14 - Via Acireale

PEBA MESAGNE - AMBITO URBANO CRITICITA' RILEVATE

Nome unità urbana

Via Acireale

2270

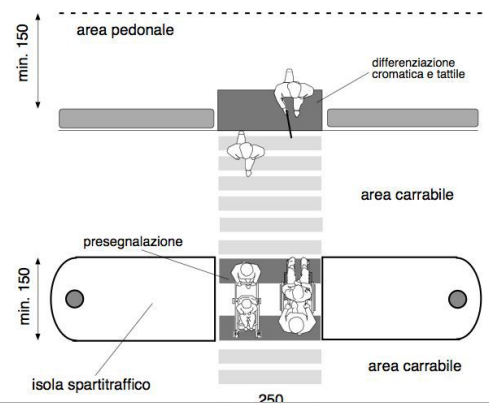
Assenza di attraversamento pedonale a raso

Nuova realizzazione di attraversamento pedonale **a raso**, tramite adeguamento dei raccordi al percorso pedonale esistente e inserimento di segnaletica tattile a pavimento (segnale pericolo valicabile) ad evidenziare la delimitazione tra sede pedonale e carrabile; realizzazione di zebraure di larghezza minima 250 cm. La pavimentazione utilizzata nell'attraversamento, sarà la medesima già presente.

Occorre fare una buona rasatura della finitura superficiale per evitare di creare altre criticità sulla pavimentazione derivanti da diverse sovrapposizioni di bitume, pessimi raccordi con l'impiantistica sotterranea.

2272

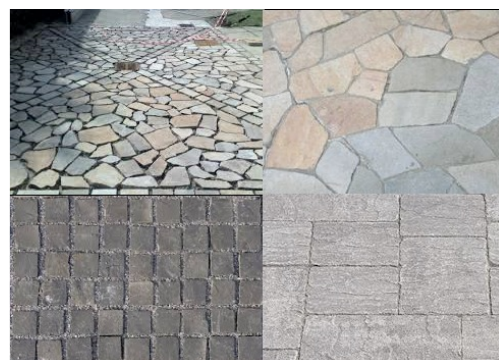
Presenza di sconnessioni, buche isolate, deformazioni della pavimentazione esistente, assenza di porzioni di essa.

Adeguamento della pavimentazione dissestata tramite **demolizione e rifacimento del tappetino d'usura o sostituzione di parte di essa**, con finitura tale da rendere il piano di calpestio perfettamente complanare e raccordato adeguatamente alla pavimentazione esistente.

Occorre fare una buona rasatura della finitura superficiale per evitare di creare altre criticità sulla pavimentazione per le persone con difficoltà motorie.

2273

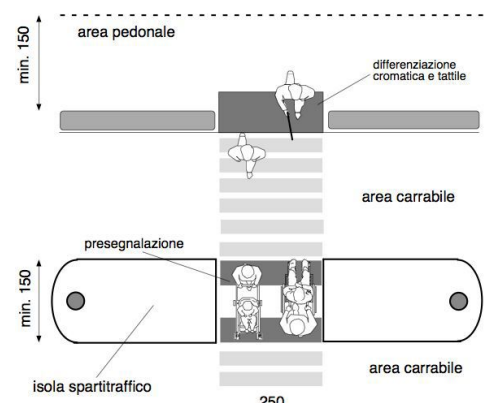
Assenza di attraversamento pedonale a raso

Nuova realizzazione di attraversamento pedonale **a raso**, tramite adeguamento dei raccordi al percorso pedonale esistente e inserimento di segnaletica tattile a pavimento (segnale pericolo valicabile) ad evidenziare la delimitazione tra sede pedonale e carrabile; realizzazione di zebraure di larghezza minima 250 cm. La pavimentazione utilizzata nell'attraversamento, sarà la medesima già presente.

Occorre fare una buona rasatura della finitura superficiale per evitare di creare altre criticità sulla pavimentazione derivanti da diverse sovrapposizioni di bitume, pessimi raccordi con l'impiantistica sotterranea.

2274

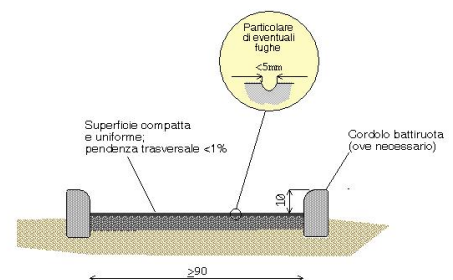
Assenza di percorso accessibile
(sottodimensionato)

Nell'angolo di via Acireale con via Agrigento il marciapiede è sottodimensionato. E' necessario allargarlo per qualche metro.

Realizzazione a fianco del percorso esistente, di una nuova pavimentazione pedonale, identica alla preesistente, aumentando la larghezza complessiva del percorso. Per consentirne l'uso da parte di persone in carrozzina, la larghezza minima dovrà essere di cm. 90/120.

La superficie calpestabile sarà compatta ed omogenea. Le fugature prive di risalti e non superiori a cm. 0,5. La pendenza trasversale nel suo complesso non dovrà superare l'1%.

Occorre fare una buona rasatura della finitura superficiale (attraverso la compattazione e la rullatura del materiale) per evitare di creare altre criticità sulla pavimentazione per le persone con difficoltà motorie. Ovvero non creare spessori e fonti di inciampo.

2275

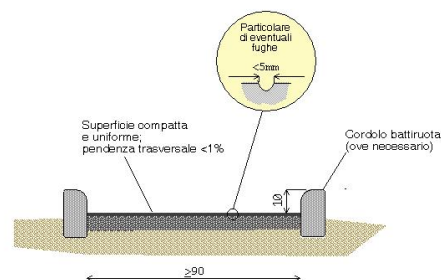
Pavimentazione con **sconnessioni dovute alle fugature**

Rifacimento della fugatura tramite asportazione materiale eventualmente sporgente e ripristino materiale dove mancante, con stilatura adeguata al fine di ottenere perfetta complanarietà tra gli elementi costituenti la pavimentazione.

Occorre fare una buona rasatura della finitura superficiale (attraverso la compattazione e la rullatura del materiale) per evitare di creare altre criticità sulla pavimentazione per le persone con difficoltà motorie. Ovvero non creare spessori e fonti di inciampo.

2276

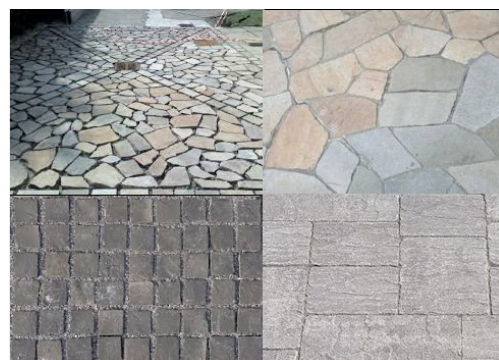
Presenza di sconnessioni, buche isolate, deformazioni della pavimentazione esistente, assenza di porzioni di essa.

Adeguamento della pavimentazione dissestata tramite **demolizione e rifacimento del tappetino d'usura o sostituzione di parte di essa**, con finitura tale da rendere il piano di calpestio perfettamente complanare e raccordato adeguatamente alla pavimentazione esistente.

Occorre fare una buona rasatura della finitura superficiale per evitare di creare altre criticità sulla pavimentazione per le persone con difficoltà motorie.

2277

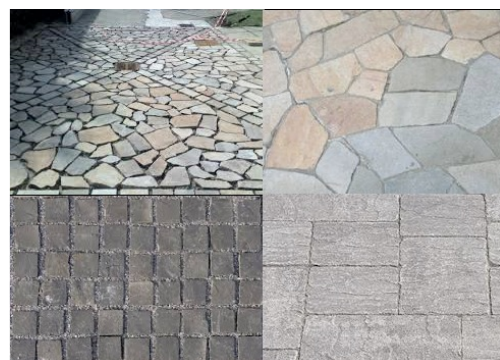
Presenza di sconnessioni, buche isolate, deformazioni della pavimentazione esistente, assenza di porzioni di essa.

Adeguamento della pavimentazione dissestata tramite **demolizione e rifacimento del tappetino d'usura o sostituzione di parte di essa**, con finitura tale da rendere il piano di calpestio perfettamente complanare e raccordato adeguatamente alla pavimentazione esistente.

Occorre fare una buona rasatura della finitura superficiale per evitare di creare altre criticità sulla pavimentazione per le persone con difficoltà motorie.

2278

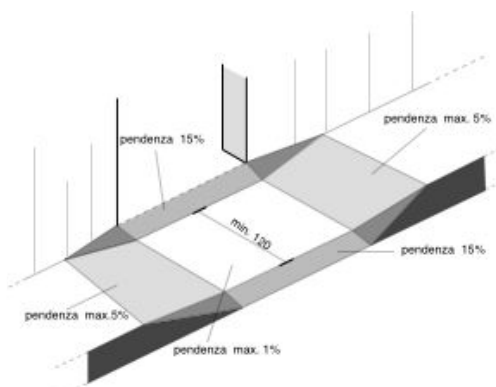
Passo carraio inadeguato

Adeguamento passo carraio tramite realizzazione di marciapiedi in rilevato, **abbassando in parte la quota del percorso esistente, in modo da ottenere un doppio piano inclinato, perpendicolare al senso di marcia** e la cui pendenza non supera il 5%. Il manufatto è completo di elemento di raccordo per l'attraversamento dei veicoli (pendenza minima del 15%); la porzione di percorso orizzontale, utile per i pedoni, deve essere di larghezza minima 120 cm.

Occorre fare una buona rasatura della finitura superficiale per evitare di creare altre criticità sulla pavimentazione per le persone con difficoltà motorie.

3238

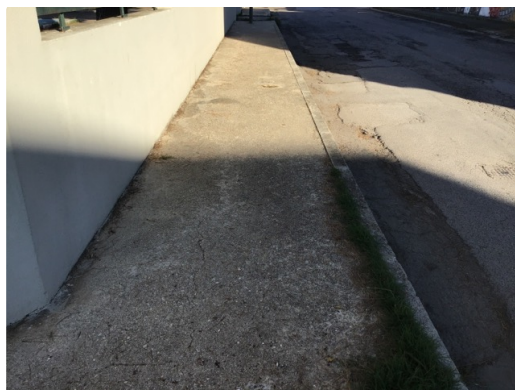
Percorso in rilevato con **sconnessioni**, buche, mancata finitura, deformazioni

Adeguamento del percorso tramite rifinitura superficiale della pavimentazione sottostante in terra battuta o altro, con uno strato di ghiaia sciolta ai soli fini estetici. La dimensione è tale da non proporsi come pedonale ma bensì come aiuola.

Tutti gli affacci pedonali devono per quanto possibile essere accessibili, ovvero essere collegati con la sede stradale senza dislivelli. i passi carrai, mantenere il preesistente.

3239

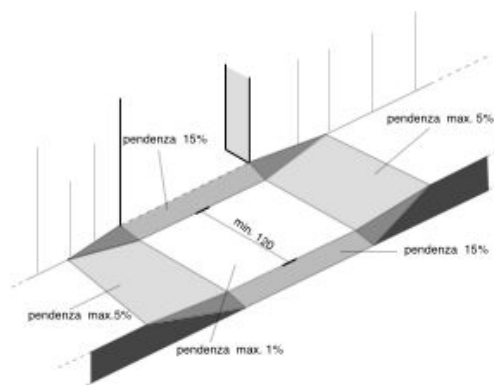
Passo carraio inadeguato

Adeguamento passo carraio tramite realizzazione di marciapiedi in rilevato, **abbassando in parte la quota del percorso esistente, in modo da ottenere un doppio piano inclinato, perpendicolare al senso di marcia** e la cui pendenza non supera il 5%. Il manufatto è completo di elemento di raccordo per l'attraversamento dei veicoli (pendenza minima del 15%); la porzione di percorso orizzontale, utile per i pedoni, deve essere di larghezza minima 120 cm.

Occorre fare una buona rasatura della finitura superficiale per evitare di creare altre criticità sulla pavimentazione per le persone con difficoltà motorie.

3240

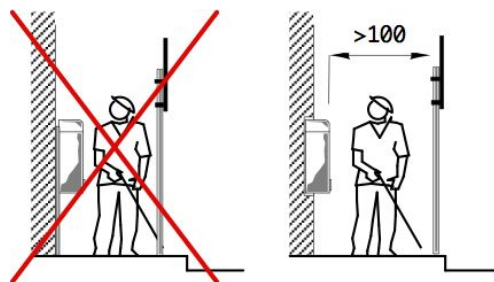
Ostacolo costituito da base fissa a corredo di palo per illuminazione pubblica o quadro di impianto tecnologico fissato su supporto verticale

Ricollocazione dell'oggetto esistente lasciando un passaggio netto per i pedoni di almeno cm 100 in larghezza.

3241

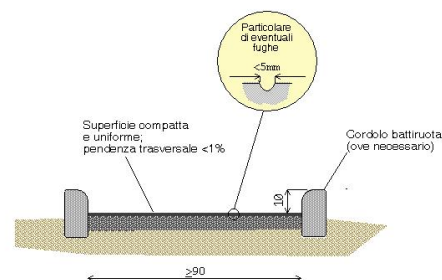
Pavimentazione con **sconnessioni dovute alle fugature**

Rifacimento della fugatura tramite asportazione materiale eventualmente sporgente e ripristino materiale dove mancante, con stilatura adeguata al fine di ottenere perfetta complanarietà tra gli elementi costituenti la pavimentazione.

Occorre fare una buona rasatura della finitura superficiale (attraverso la compattazione e la rullatura del materiale) per evitare di creare altre criticità sulla pavimentazione per le persone con difficoltà motorie. Ovvero non creare spessori e fonti di inciampo.

3242

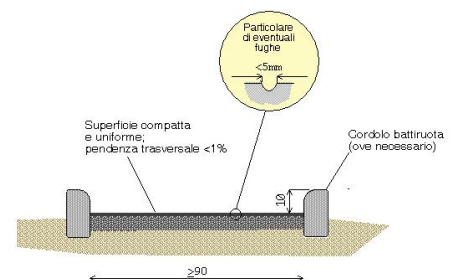
Pavimentazione con **sconnessioni dovute alle fugature**

Rifacimento della fugatura tramite asportazione materiale eventualmente sporgente e ripristino materiale dove mancante, con stilatura adeguata al fine di ottenere perfetta complanarietà tra gli elementi costituenti la pavimentazione.

Occorre fare una buona rasatura della finitura superficiale (attraverso la compattazione e la rullatura del materiale) per evitare di creare altre criticità sulla pavimentazione per le persone con difficoltà motorie. Ovvero non creare spessori e fonti di inciampo.

3243

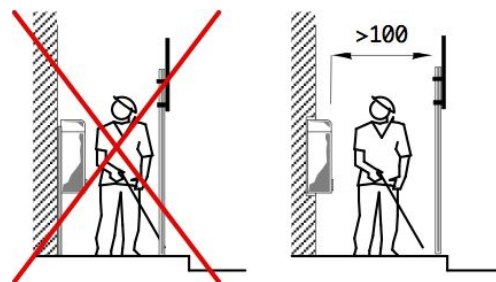
Ostacolo costituito da base fissa a corredo di palo per illuminazione pubblica o quadro di impianto tecnologico fissato su supporto verticale

Ricollocazione dell'oggetto esistente lasciando un passaggio netto per i pedoni di almeno cm 100 in larghezza.

Effettuando quest'intervento si raccomanda di correggere le fugature esistenti.
